Modulo per la presentazione delle osservazioni per i piani/programmi/progetti sottoposti a procedimenti di valutazione ambientale di competenza statale

ID: Codice procedura (ID_VIP/ID_MATTM):10844

Impianto per la produzione di energia elettrica da fonte eolica, costituito da 6 aerogeneratori della potenza complessiva di 37,2 MW, un sistema di accumulo da 25 MW e relative opere connesse in località "Rempillo" nel comune di Pitigliano (GR).

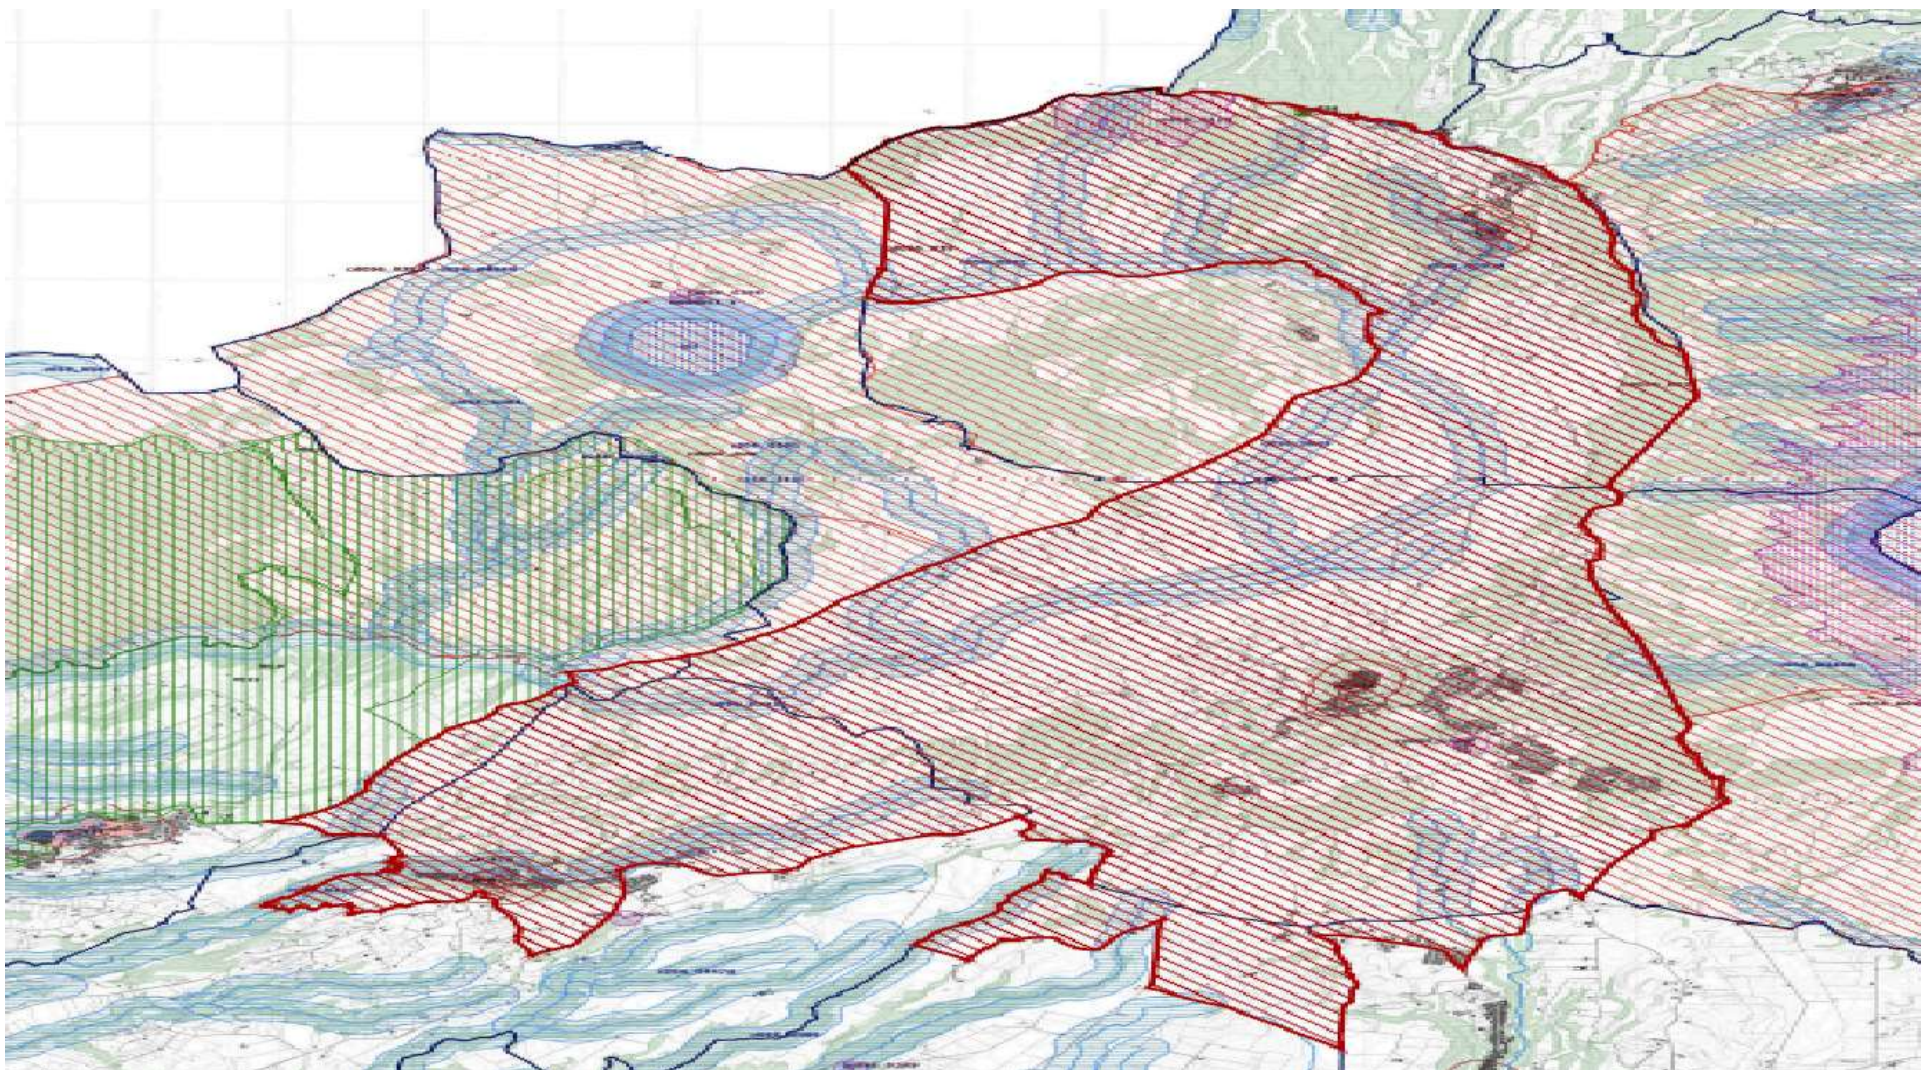
Alla luce del combinato disposto dal "vincolo sul patrimonio paesaggistico (artt. 136 e ss. e 142 del decreto legislativo n. 42/2004 e ss.mm.ii.) e sui beni culturali" (artt. 10 e ss. del decreto legislativo n. 42/2004 e ss.mm.ii.) e dal comma 8 lettera c-quarter del D.Lgs 191/2021 e ss.mm.ii si evince che, ad oggi, le aree in cui sono previsti gli insediamenti dei sei aerogeneratori dell'impianto eolico denominato "Rempillo" non sono idonee perché ricadono tutte all'interno della fascia di rispetto dei **beni paesaggistici di notevole interesse pubblico denominati "Conca del Lago di Mezzano e territorio circostante" (D.M. 22.05.1976)** comprendente anche il **vincolo "Selva del Lamone" (D.M. 22.05.1984)** tutelati **dall'art. 136 del Codice del Beni Culturali e del Paesaggio** e in particolare un aerogeneratori (P01) è a 100 metri dal primo vincolo citato e gli altri cinque compresi in una distanza massima tra 1 km e 2 km (vedi immagine n. 1 dell'ALLEGATO). Nella fascia di rispetto dei 3 km anche la porzione di vincolo rappresentato dalla Selva del Lamone che gode di altre importanti tutele in quanto Riserva Naturale regionale (L. 394/91 e L.R. 29/97), Zona di Protezione speciale (ZPS) insieme ai Monti di Castro collegati tra loro da una Zona di Conservazione Speciale (ZSC), il sistema fluviale Fiume Fiora-Olpeta. La Selva del Lamone oltre il vincolo paesaggistico di notevole interesse pubblico che la rende area non idonea all'installazione degli impianti FER anche nelle sue fasce di rispetto dei 3 km, gode di un'altra tutela che ne rivela l'importanza di area di importanza internazionale per l'avifauna IBA (012) che viene collegata all'altra IBA (099) Lago di Bolsena attraverso la ZPS Caldera di Latera e la ZSC Lago di Mezzano che insieme sono compresi nel vincolo paesaggistico "Conca Lago di Mezzano..." e verranno uniti dal nuovo vincolo paesaggistico "*Ambito paesaggistico, geologico e geomorfologico dell'orlo della caldera di Latera e delle sue pendici interessate dai centri eruttivi periferici*" (si veda a riguardo la proposta pubblicata sul sito del MIC in data 09/08/2023 e

l'immagine n. 2 dell' ALLEGATO) all'area di notevole interesse pubblico "Conca del lago di

Bolsena” (D.M. 24.10.1960). Praticamente una vasta zona che per interesse paesaggistico e naturalistico oltre che storico, archeologico e identitario rappresenta un unicum nel panorama nazionale.

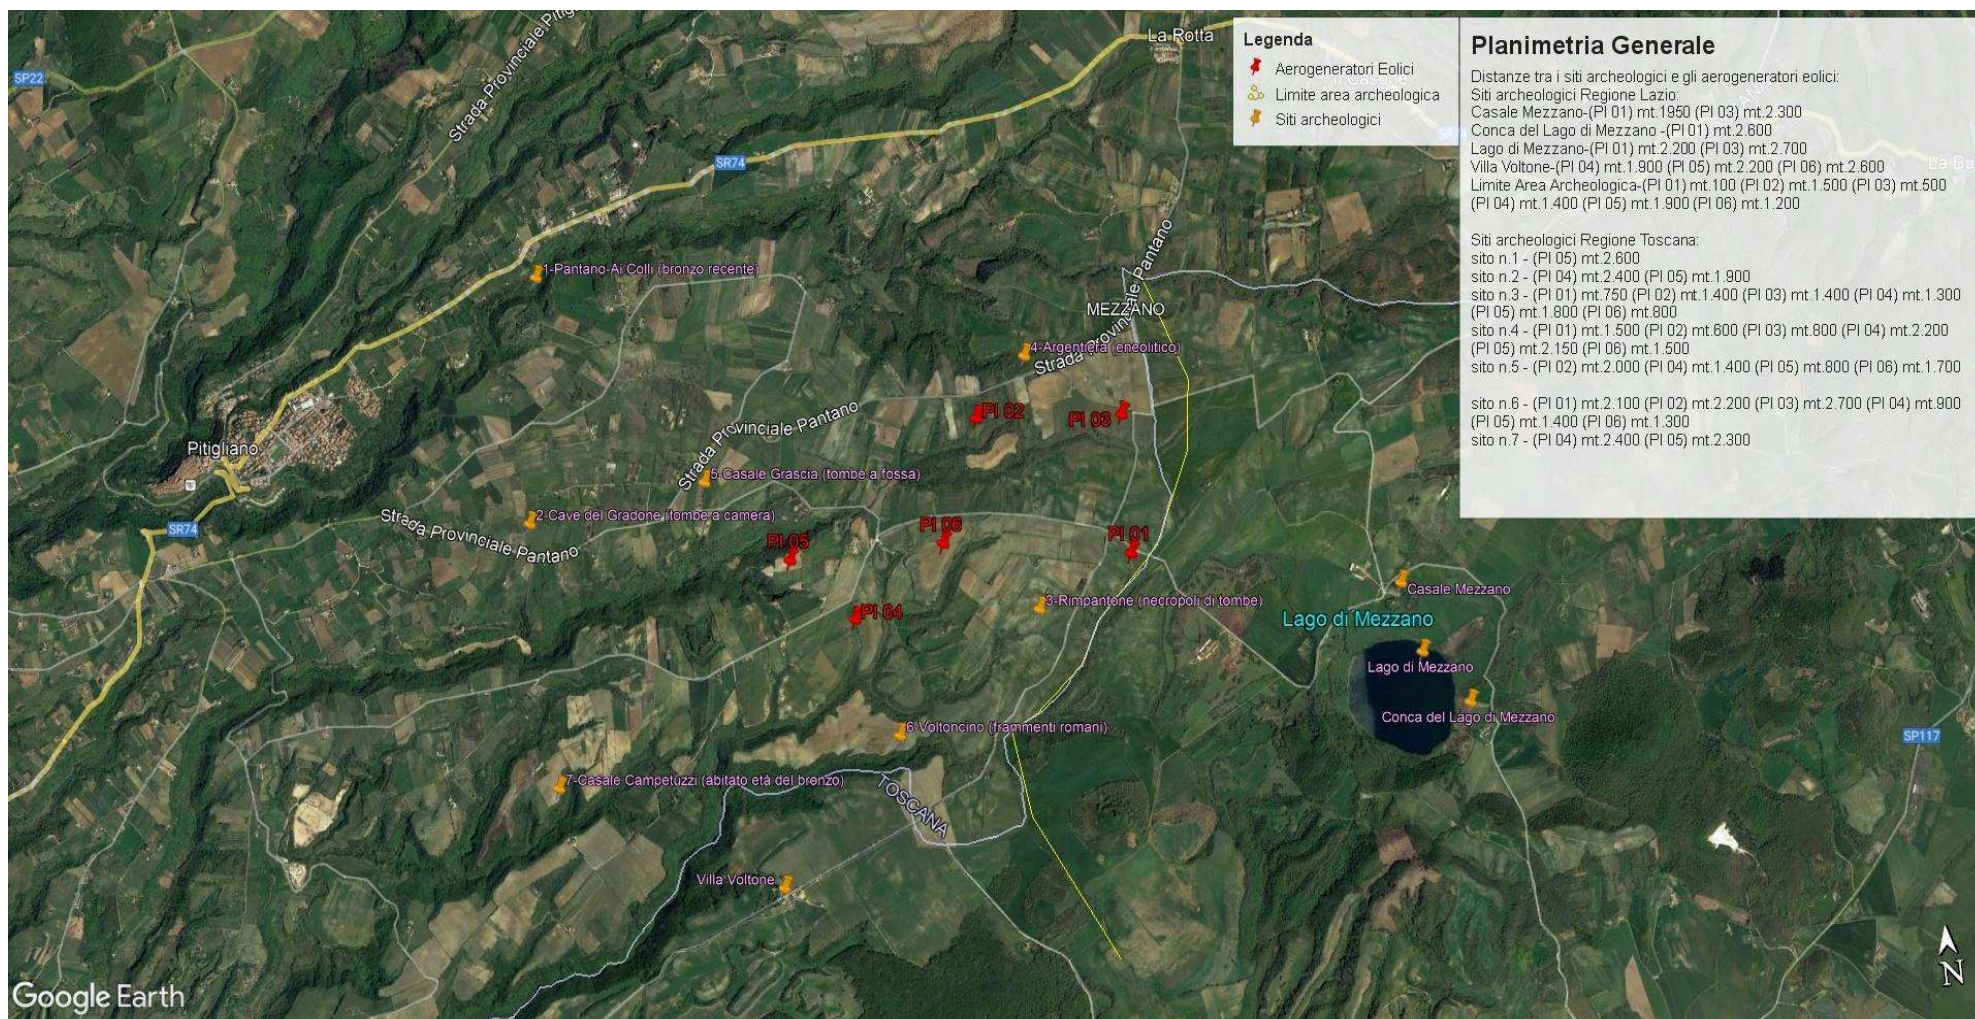
Inoltre, la zona in cui insisterebbe l’impianto eolico industriale Rempillo è compresa nelle fasce di rispetto di 3 km di diversi beni archeologici tutelati dalla parte II del Codice dei Beni Culturali (vedi Allegato, immagine n. 3). Inoltre le pale P04 e P05 ricadono all’interno di un’area archeologica che la Proponente vorrebbe cancellare per il semplice fatto che non è riportata nel documento regionale ma nel documento provinciale come meglio dettagliato nell’Osservazione n. 5. Alla luce di quanto documentato appare chiaro quindi che la collocazione dell’impianto non ha tenuto conto alcuno dei vincoli dell’area nella quale è stato progettato e l’inserimento dell’impianto eolico nel paesaggio e sul territorio non è corretto (Allegato IV delle Linee guida nazionali di cui al D.M dello Sviluppo economico del 10.09.2010).

Immagine n. 4 Situazione di saturazione da impianti FER nella provincia di Viterbo. Non sono riportati gli impianti fotovoltaici e agrivoltaici che hanno inciso per buona parte nel cumulo di impianti FER per superare già nel 2023 gli obiettivi del PNIEC assegnati alla Regione Lazio per il 20230.

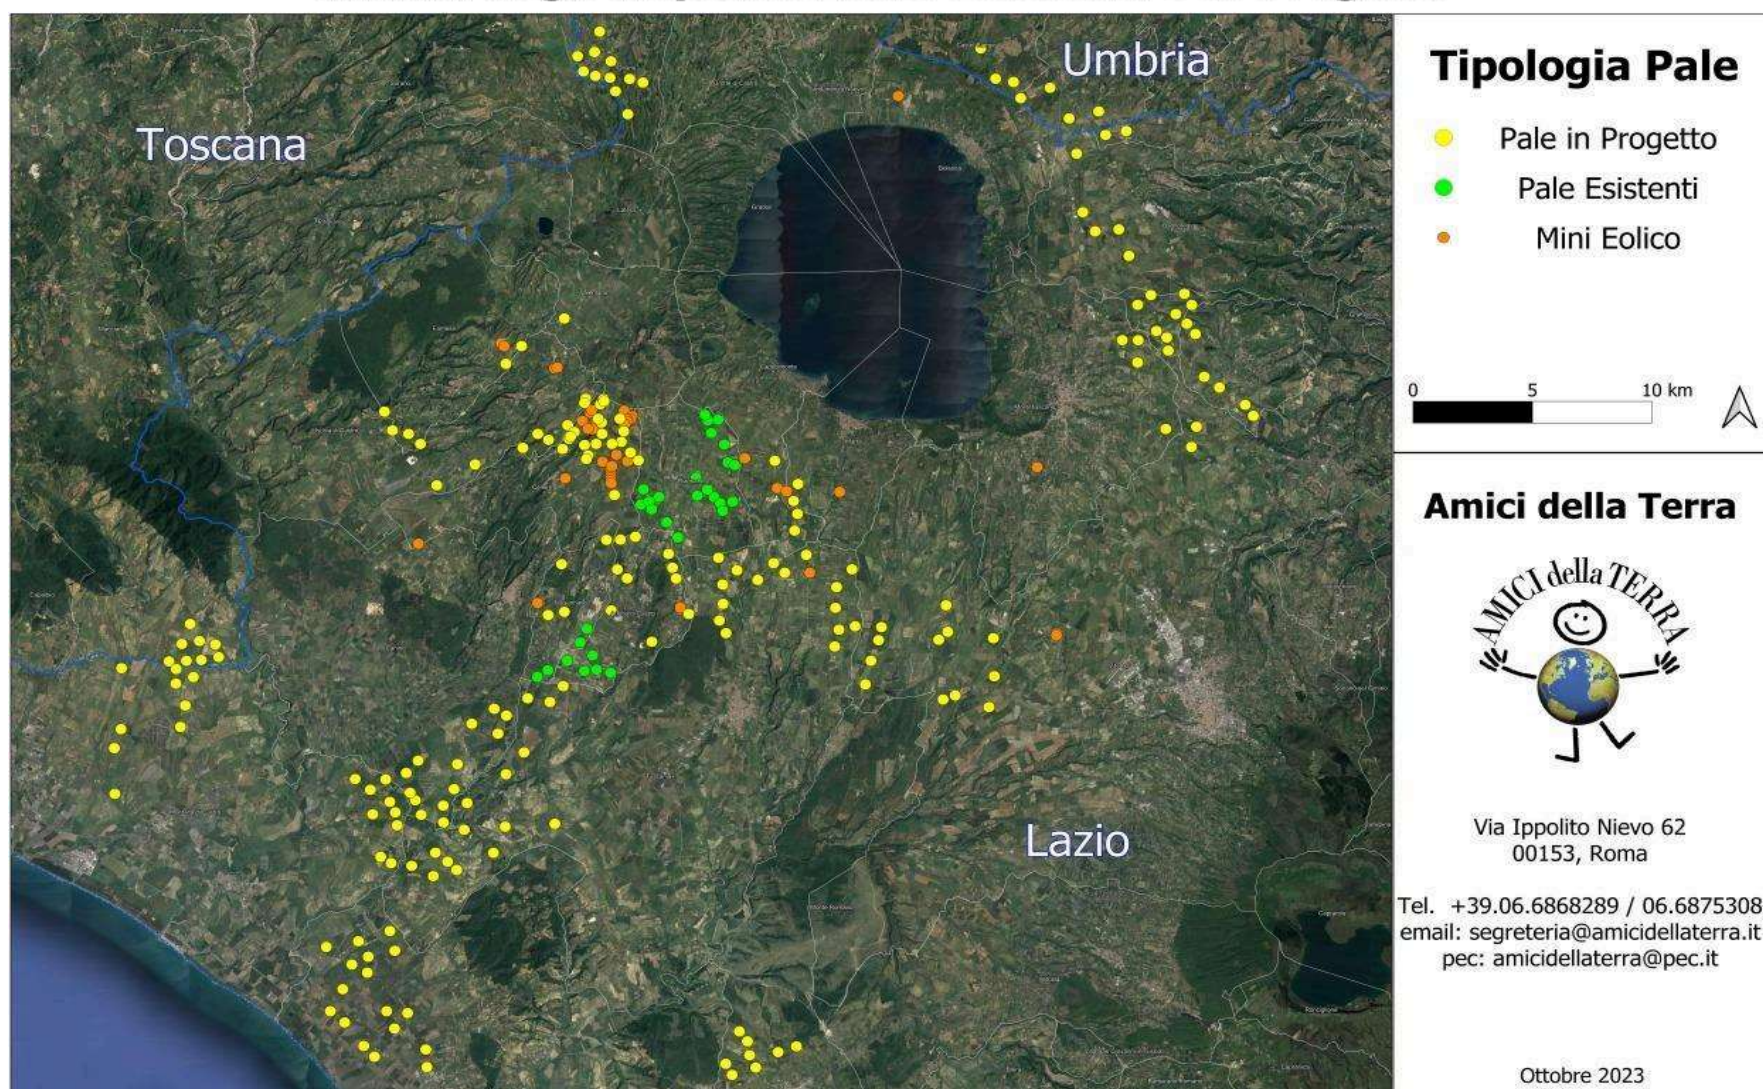
nn. 1 e 2 e crea anche degli impatti negativi anche sui beni naturalistici come verrà dettagliato nell'Osservazione n. 4. Inoltre andrebbe a sommarsi al già enorme cumulo di impianti eolici e fotovoltaici e geotermici che già creano una elevata criticità ambientale nella provincia di Viterbo e interferiscono anche con il territorio toscano come si può vedere dalle immagini nn. 4 e 5 dell'Allegato n. 1.
